質 問 回 答 書

令和元年12月17日付けで質問のあったことについて、次のとおり回答します。

年 度	令和1年度 第19000204号
工 事 (業 務) 番 号	(仮称) 和歌山市営北駐車場新築工事
工 事 (業 務) 名	
工 事 (業 務) 場 所	和歌山市九番丁8番外
質 問 事 項	回 答 事 項
1. 工事設計書NO.14 根切り 1,683m ³ 根切り 584m ³ とありますが、1,683m ³ は南棟、584m ³ は北棟で宜しいですか。また、床付け 384m ² は北棟、141m ² は南棟、積み込み 1,683m ³ は北棟、159m ³ は南棟で宜しいですか。	1. 結構です。
2. 工事設計書NO.14 建設発生土処分 1,056m ³ とありますが、北棟1,683m ³ 、南棟 159m ³ の建設発生土処分ではないでしょうか。(合計1,842m ³) 精算対象として頂けるのでしょうか。	2. 建設発生土処分は1,842m ³ となります。施工計画書提出時に受注者と協議対象とします。なお、入札時は工事設計書のとおり積算してください。
3. 工事設計書NO.15 親杭自立式 H-350×150 L=7.0 とありますが、H-300×150が正ではないでしょうか。ご指示下さい。	3. その通りです。 H-300×150を正とします。
4. 工事設計書NO.19 補強筋材料費 WD35 L=1230mmと明記されていますが、S-10図より、L=1410mmが正ではないでしょうか。ご指示下さい。	4. S-10図を正とします。

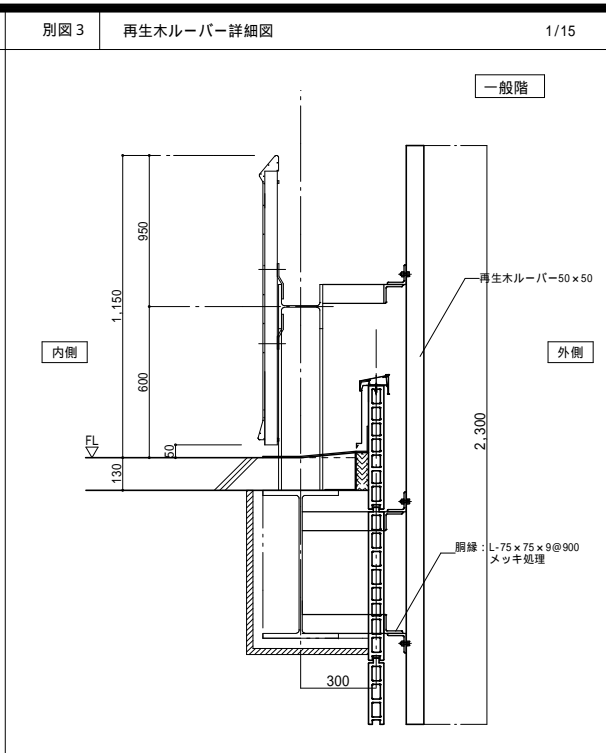
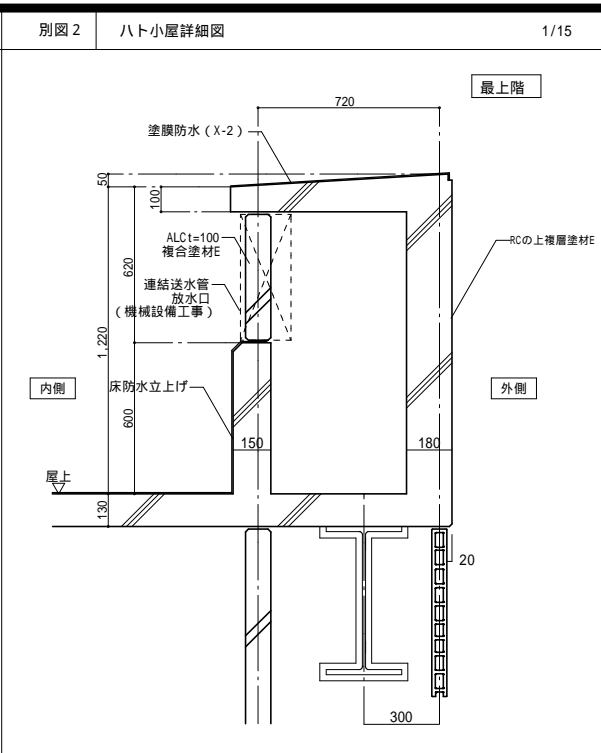
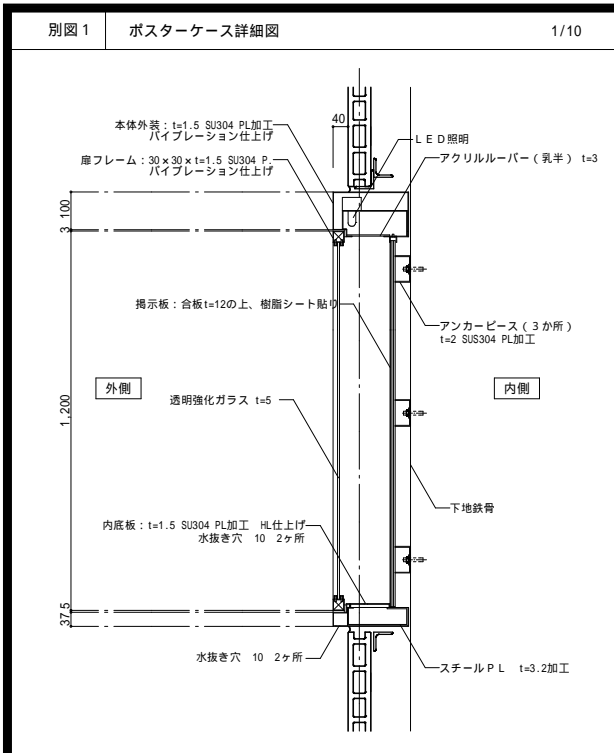
1 4. A-13図 ポスターケースが3か所 明記されていますが、図面に詳細図がありません。詳細を頂けないでしょうか。宜しくお願い致します。

1 4. 別添 別図1を参照してください。

工事名	(仮称)和歌山市宮北駐車場新築工事	DATE	A-1 1/15	DRAWING NO.
図面名	部分詳細図(別図)	SCALE	A-3 1/30	
和歌山市都市建設局 建築住宅部公共建築課

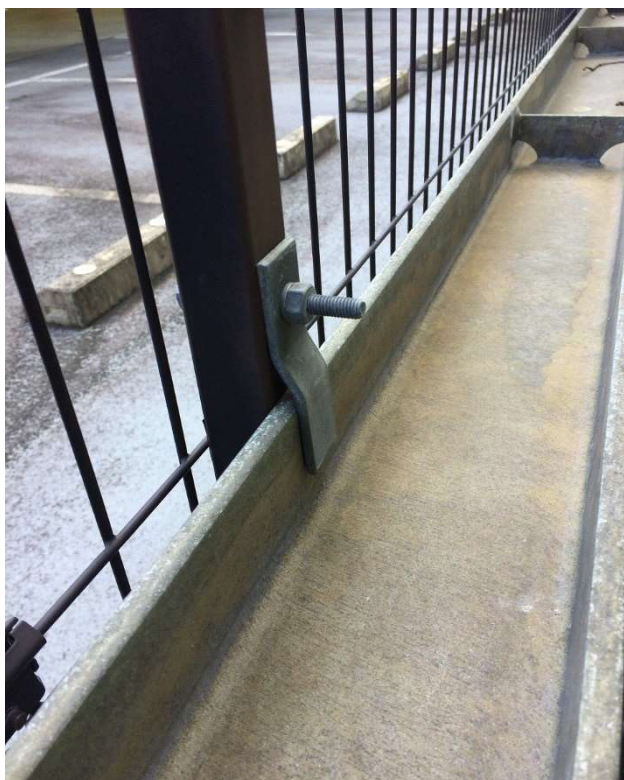
<p>19. 工事設計書NO.30 人口木ルーバー 32.2m²とありますが、図面に明記されていません。A-13図 東立面に描かれているのが人口木ルーバーでしょうか。取付詳細図を頂けないでしょうか。また、参考品番をご指示下さい。</p> <p>20. 工事設計書NO.30 排水溝 メッキ鋼板製 200×200 21.6mとありますが、A-30図 09 詳細図のようにウレタン塗膜防水ではないのでしょうか。どちらが正でしょうか。ご指示下さい。</p> <p>21. 工事設計書NO.32 カーブミラー天井付が23ヶ所ありますが、A-12図 階段1付近に1ヶ所描かれていますが、天井が無いように思われます。仕様変更を考慮ののでしょうか。ご指示下さい。また、屋上にカーブミラーが各所にありませんが宜しいでしょうか。</p> <p>22. 工事設計書NO.32 天井 軽鉄下地 5,817m²ですが、一般仕様と考えれば宜しいですか。(耐風圧仕様等は不要でしょうか。) 工事設計書NO.32 壁 軽鉄下地に開口補強の明細がありません。A-19図より、開口補強があります。精算対象として頂けるのでしょうか。</p> <p>23. A-25図 CW-1 W490×H17,600で描かれていますが、工事設計書NO.36 H14,500が正と考えれば宜しいですか。</p> <p>24. 工事設計書NO.46,47 に消火器ボックス 外部用 内部用とありますが、ABC10型用でしょうか。参考品番をご指示下さい。また、消火器は別途工事でしょうか。ご指示下さい。</p> <p>25. A-12図 1X2通にハト小屋が描かれていますが、詳細が不明です。詳細をご指示下さい。また、全面パネル仕上と明記されています。精算対象として頂けるのでしょうか。</p>	<p>19. A-13図 東立面1Y3~1Y6通ビロティ・店舗上部外壁面の格子状が人工木ルーバーです。別添 別図3を参照してください。 (株)ABC KD-5050同等品としてください。</p> <p>20. ウレタン塗膜防水であり、排水溝 メッキ鋼板製は必要ありません。しかしながら、二重に仕上げを拾っているため、受注者との協議対象とします。なお、入札時は工事設計書のとおり積算してください。</p> <p>21. 天井が無い1ヶ所については、受注者との協議対象とします。屋上は図面どおりで結構です。なお、入札時は工事設計書の数量で積算してください。</p> <p>22. 一般仕様としてください。壁 軽鉄下地開口部補強については、受注者と協議対象とします。なお、入札時は工事設計書のとおり積算してください。</p> <p>23. A-25図が誤記であり、工事設計書が正です。</p> <p>24. ABC10型用です。消火器は別途です。</p> <p>25. 別添 別図2を参照してください。全面ではなく前面が正です。</p>
